**Avis de la Mission Régionale d'Autorité environnementale
de Nouvelle-Aquitaine relatif à un
projet de parc photovoltaïque au sol
à Saint-Aubin et Savignac-sur-Lèze (47)**

n°MRAe 2022APNA129

dossier P-2022-13122

Localisation du projet : communes de Saint-Aubin et Savignac-sur-Lèze (47)
Maître(s) d'ouvrage(s) : Solvéona 2
Avis émis à la demande de l'Autorité décisionnaire : préfet de Lot-et-Garonne
en date du : 1^{er} septembre 2022
dans le cadre des procédures d'autorisation : deux permis de construire
l'agence régionale de santé et le préfet de département au titre de ses attributions dans le domaine de l'environnement ayant été consultés.

Figure n°2 – Plan de masse et raccordement du projet photovoltaïque (source : page 20)

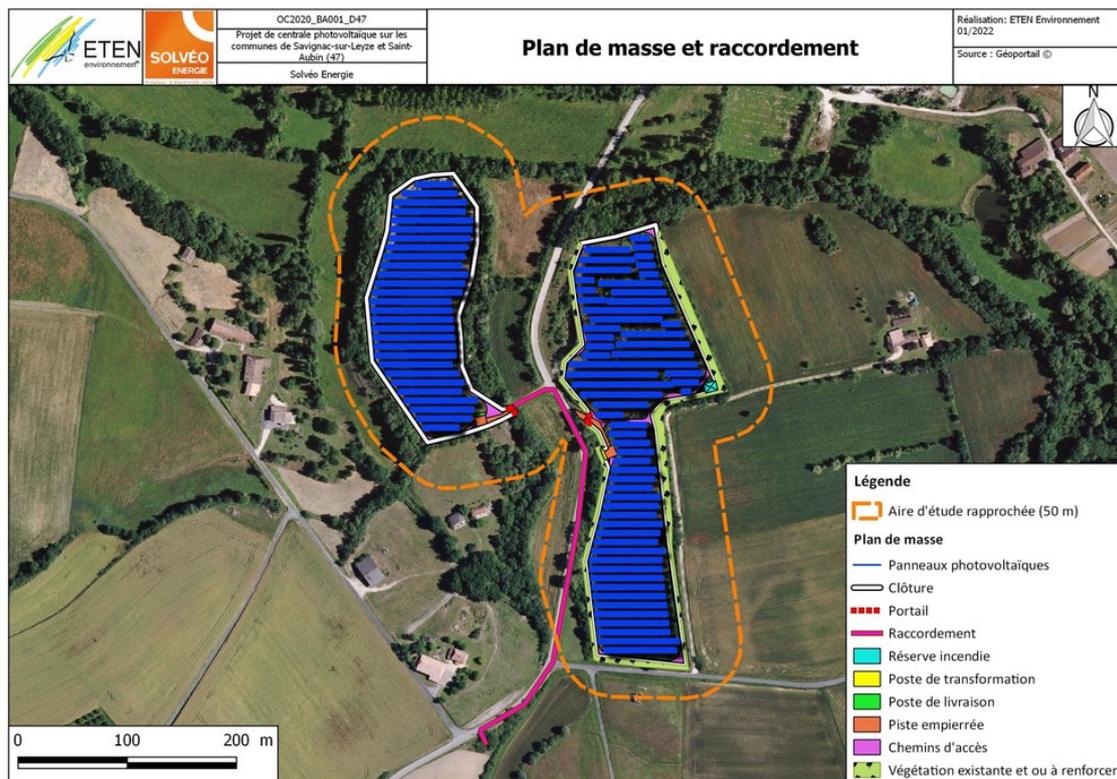
La MRAe recommande de préciser la longueur des pistes du projet. Des valeurs différentes apparaissant en effet dans l'étude d'impact : piste empierrée de 72 m et piste périphérique non revêtue de 1 555 m dans le descriptif du projet (page 15) ; piste empierrée de 108 m et piste périphérique non revêtue de 1 855 m dans la partie sur les impacts sur le milieu physique (page 134).

La MRAe recommande de justifier de l'option de raccordement étudiée dans l'étude d'impact plutôt que celle mentionnée lors du comité technique EnR. À défaut, l'étude d'impact devrait être complétée par une analyse des enjeux et impacts liés à un raccordement du projet au niveau du poste-source de Martiloque.

Figure n°3 – Profils altimétriques de l'aire d'étude (source : page 49)

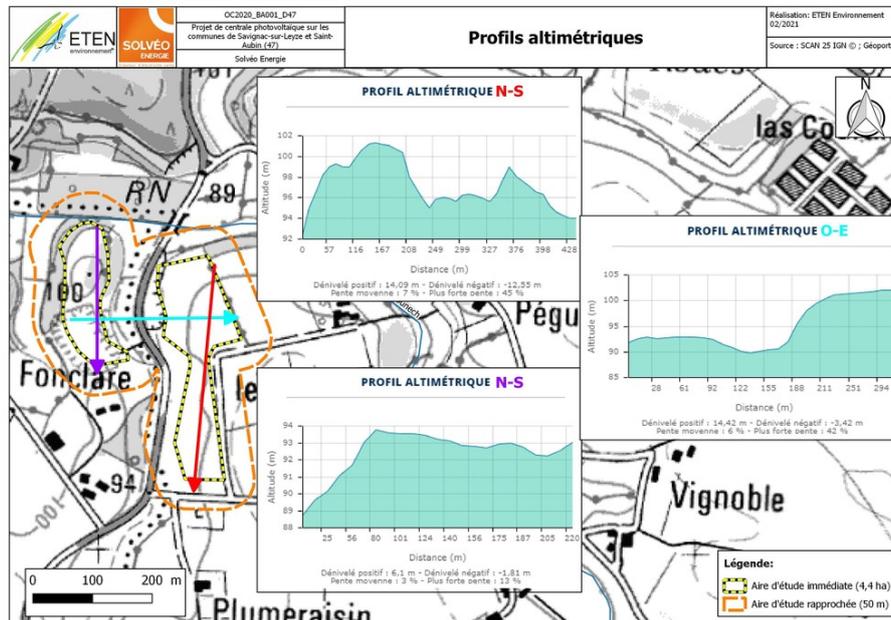
La MRAe recommande de préciser les surfaces et volumes concernés par le nivellement. Une meilleure prise en compte de la topographie des terrains et en particulier des pistes de circulation pourraient également permettre d'améliorer la gestion des eaux pluviales et la prévention de l'érosion des sols.
